改善箇所説明図

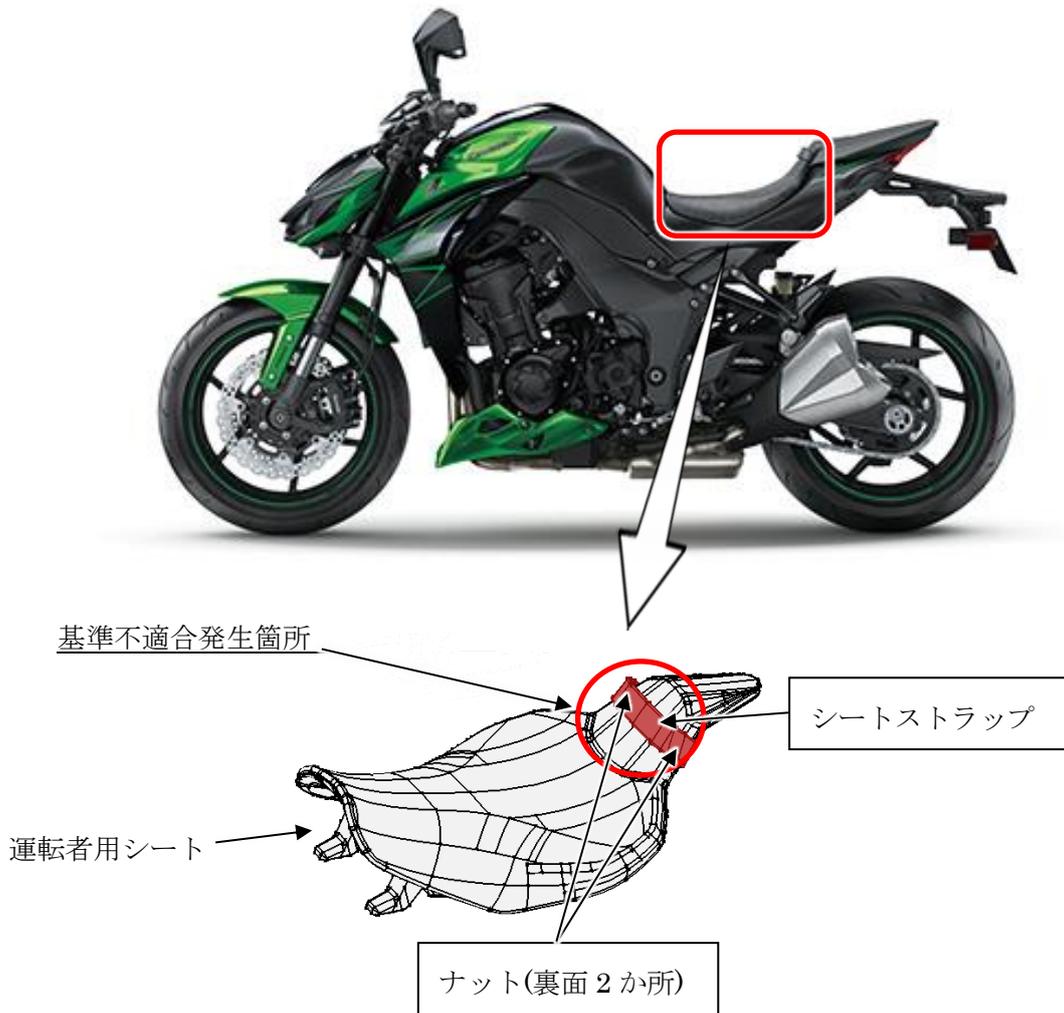
乗車装置の運転席(運転者用シート)に取り付けられた後部座席握り手(シートストラップ)において、製造時の加工条件が不適切なため、強度が不足しているものがある。そのため、そのままの状態で使用を続けると、走行中にシートストラップが破損し、同乗者の安全な乗車を確保できないおそれがある。

全車両、シートストラップを良品と交換する。

識別：改善済車両には、シート下部にあるフレームに黒色ペイントを塗布する。
